南京江北新区管理委员会建设项目批前公示

NO. 新区2018G03地块项目规划许可变更

该项目于2019年9月12日领取建设工程规划许可证（证号：建字第320111201910401号）。因施工图审查修改及项目进一步深化，对该项目进行调整，具体调整内容如下：

2#办公南立面图

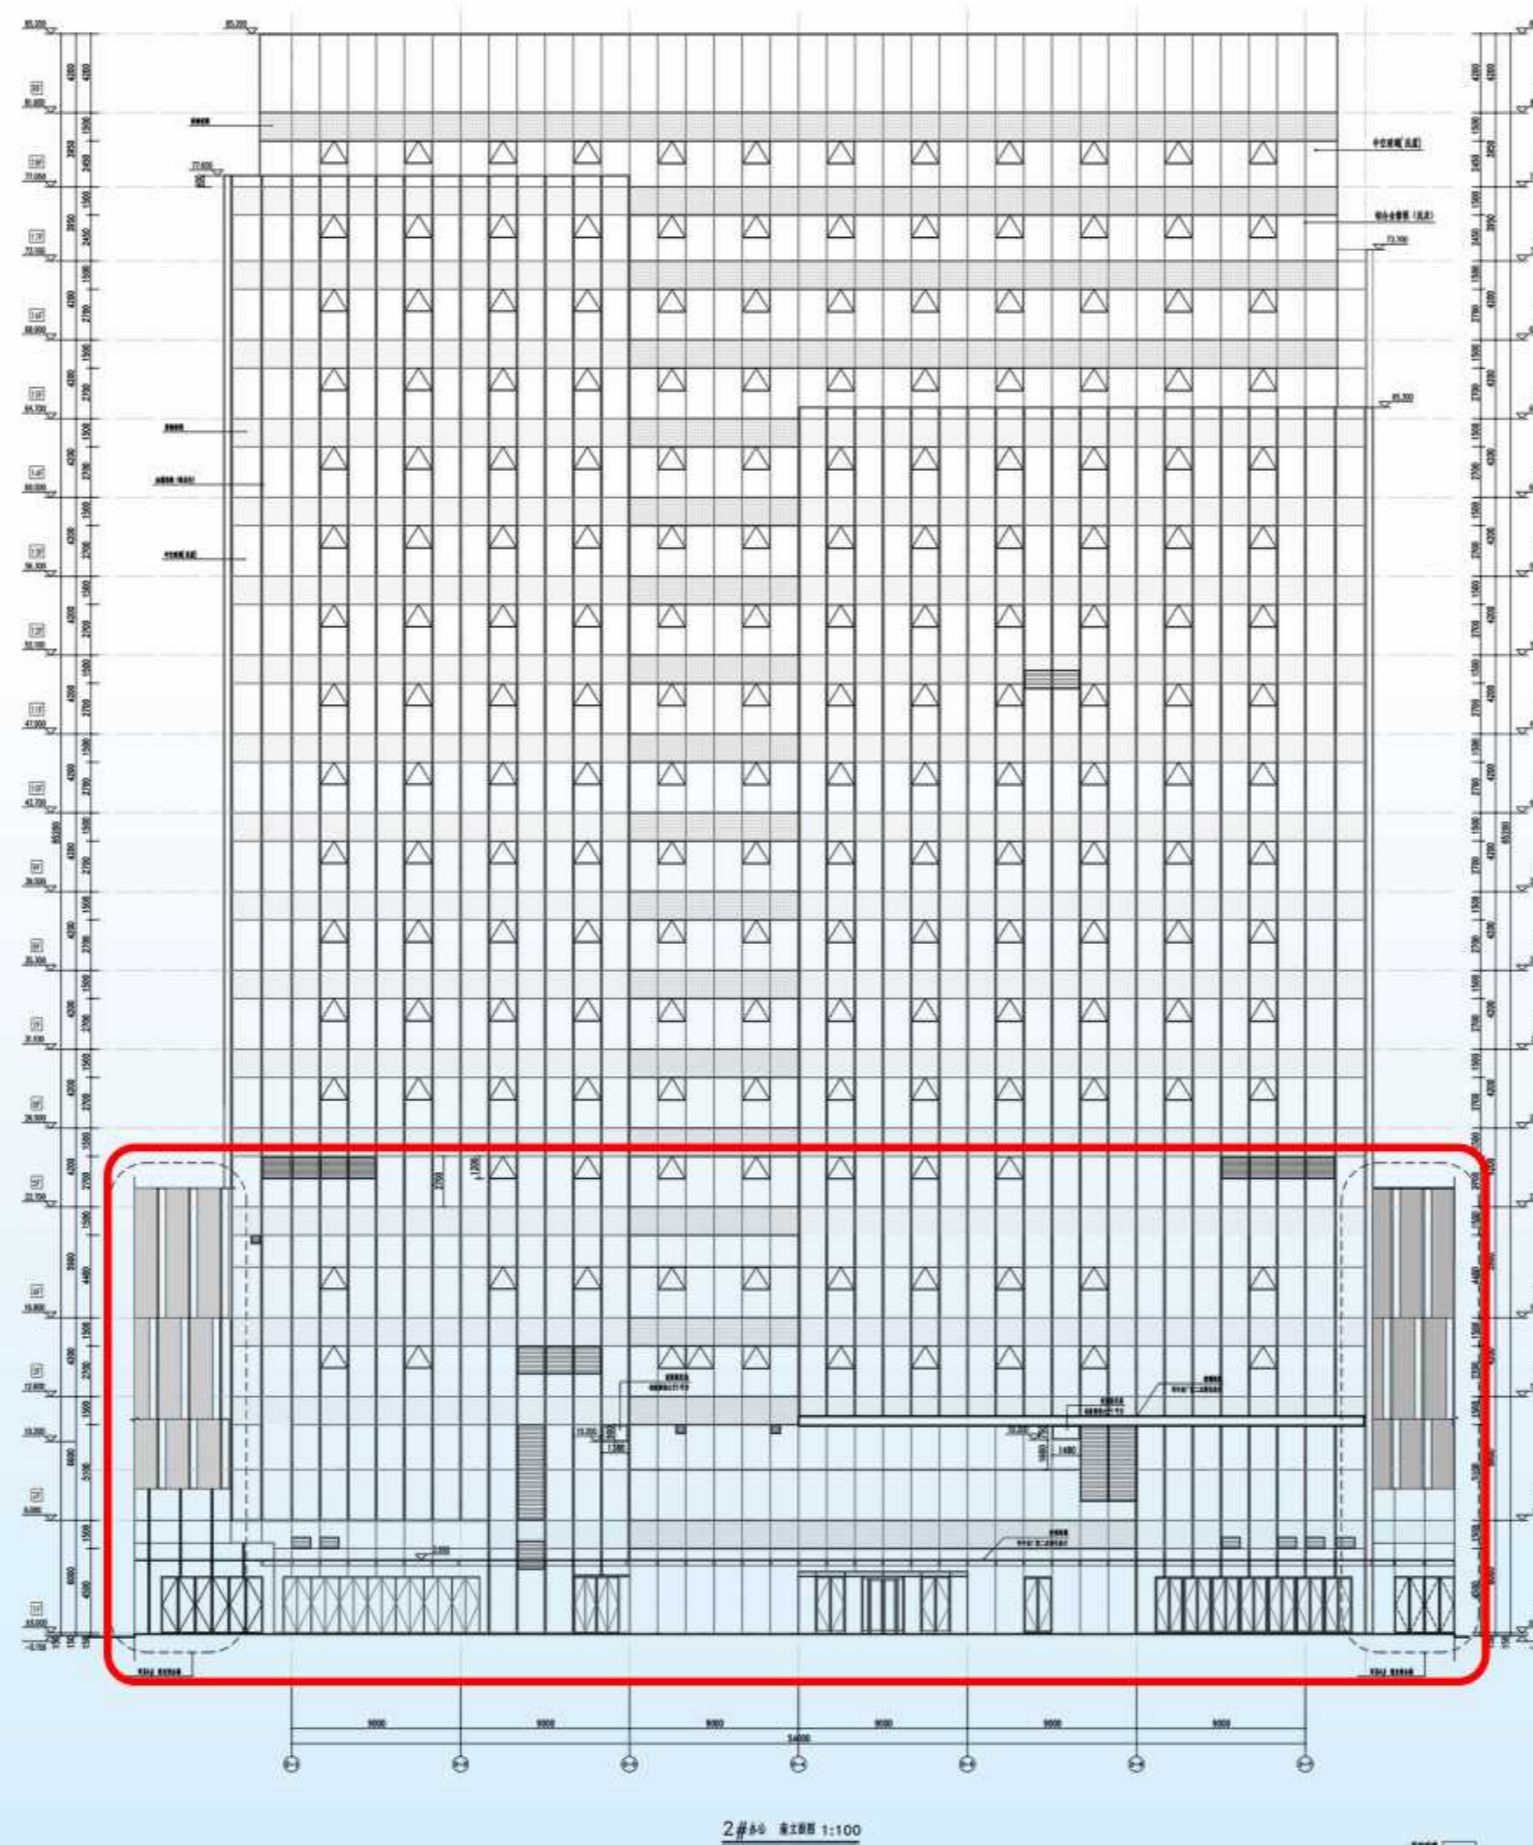
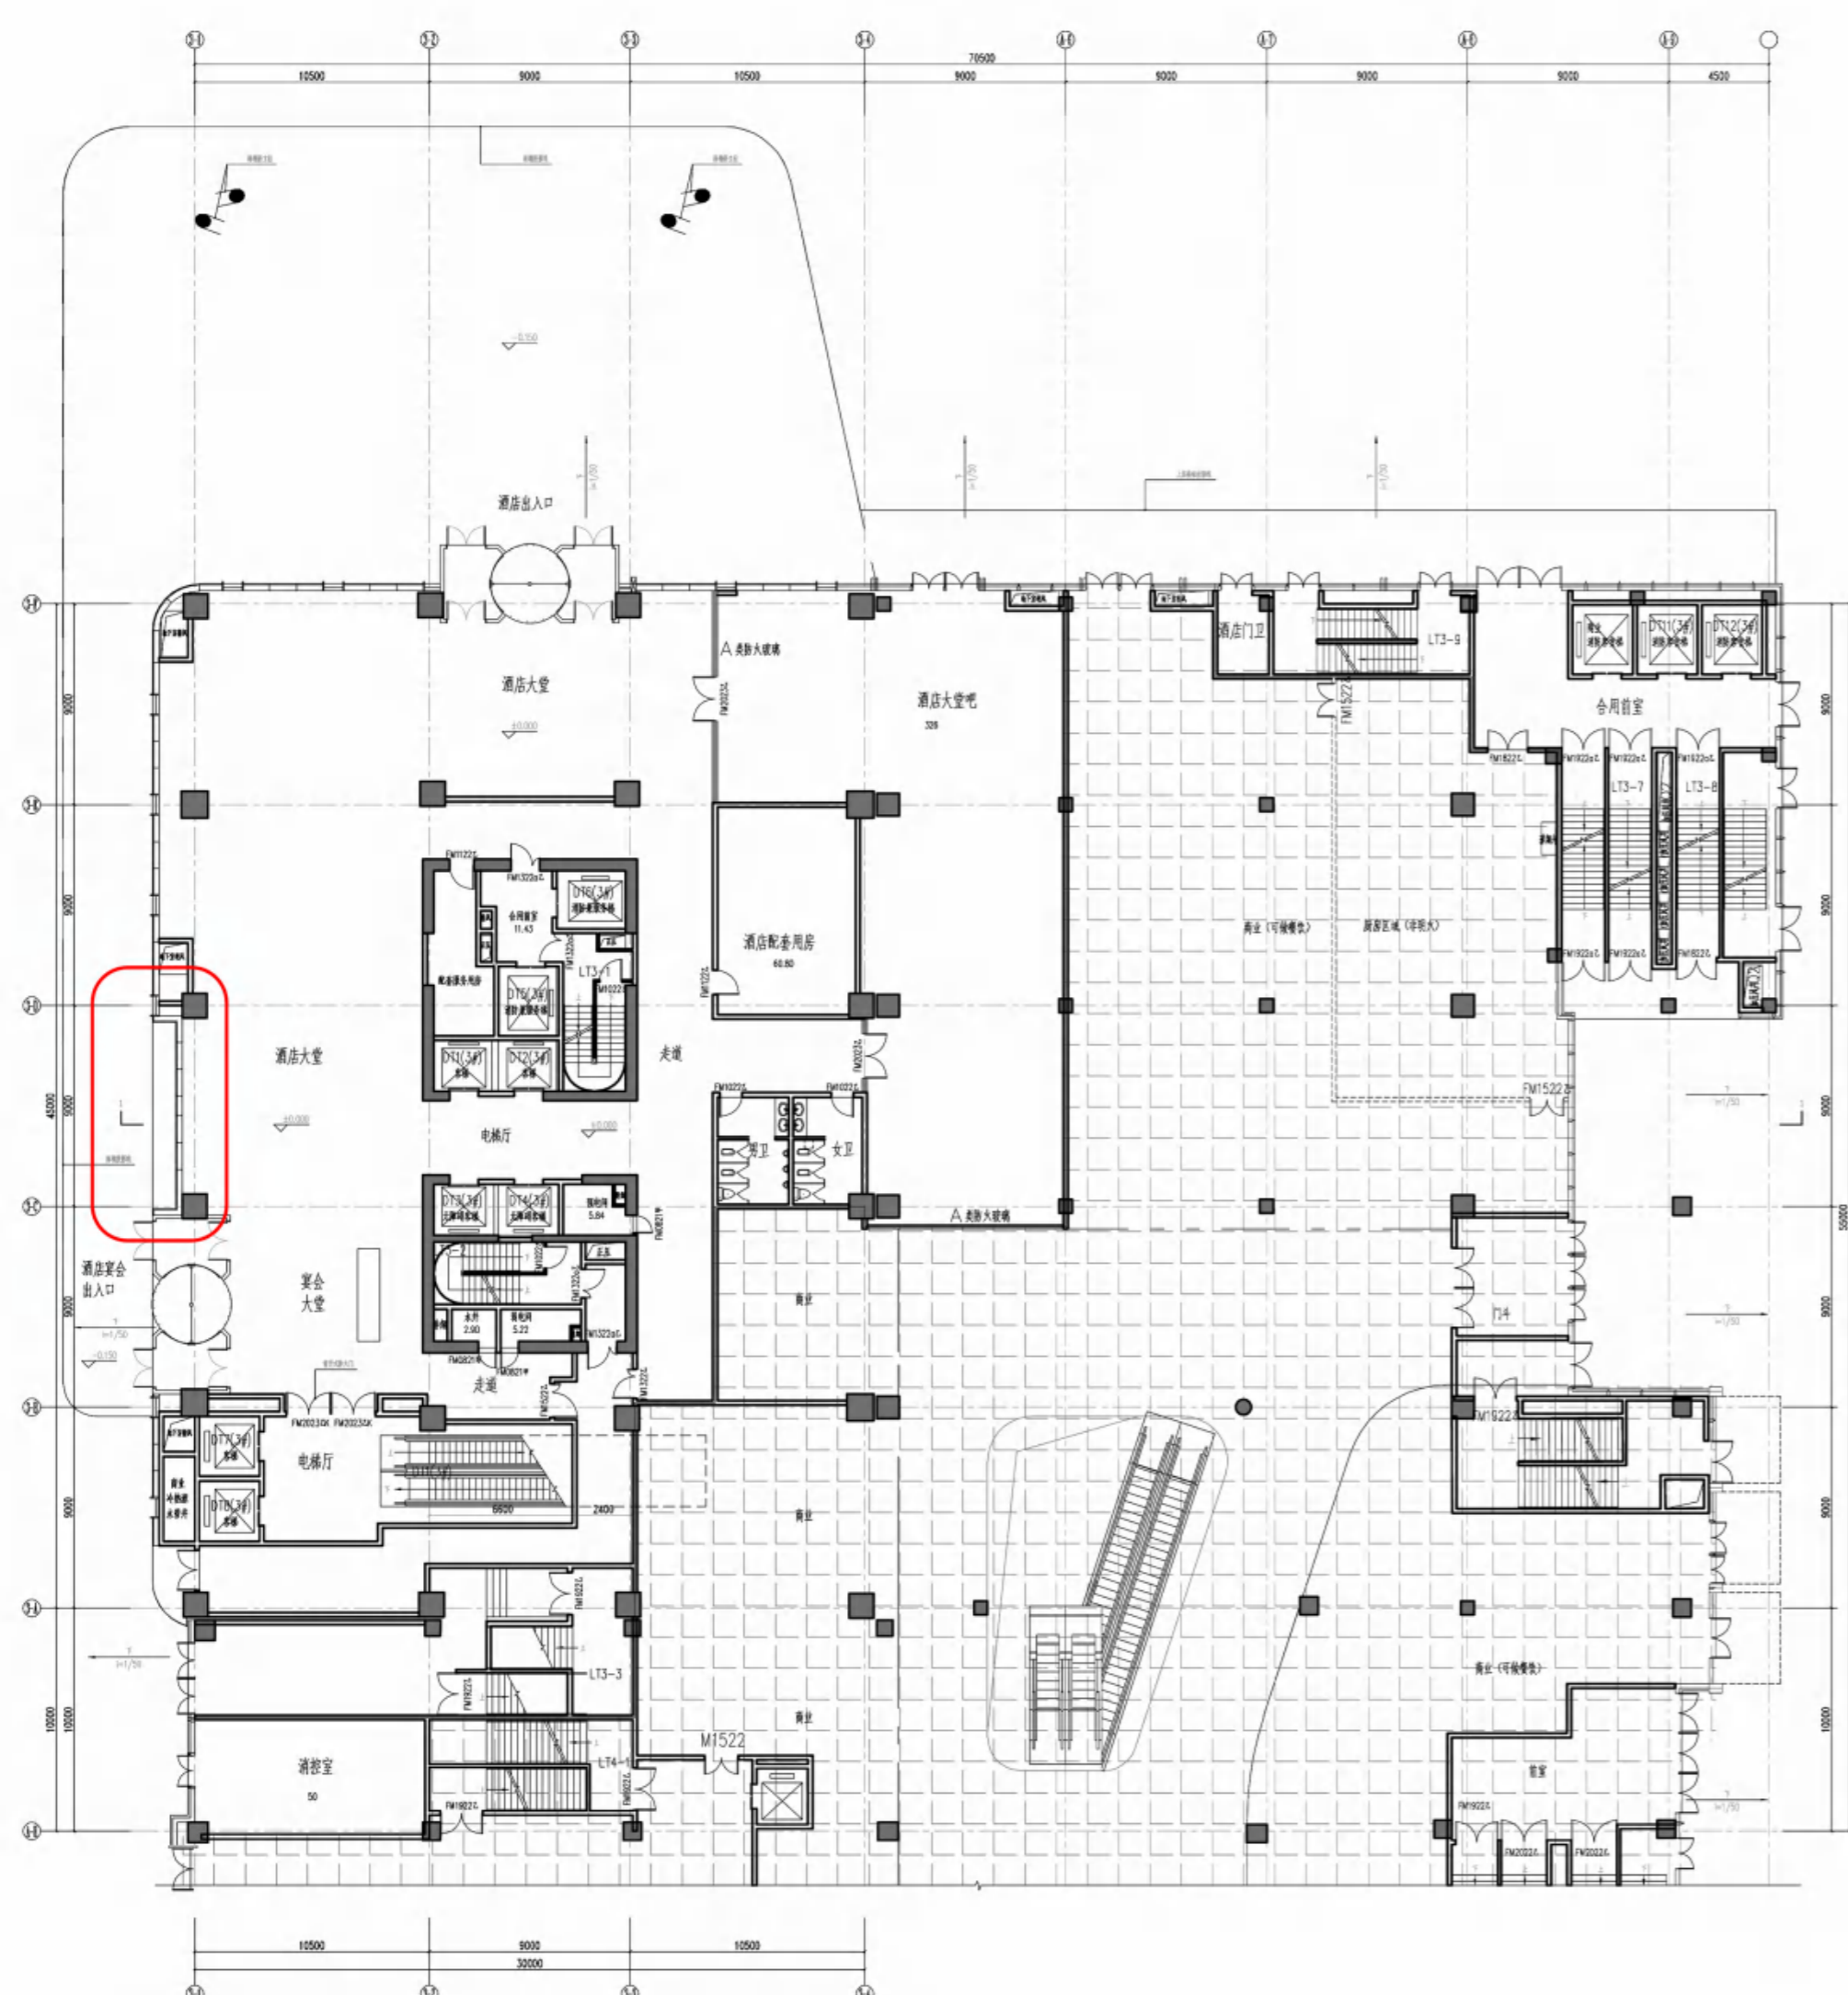
2#办公：根据暖通专业设计要求，建筑外立面增加进风、排风叶百叶；同时根据4#商业子项外立面调整，2#办公相应修改建筑首层出入口门的位置。
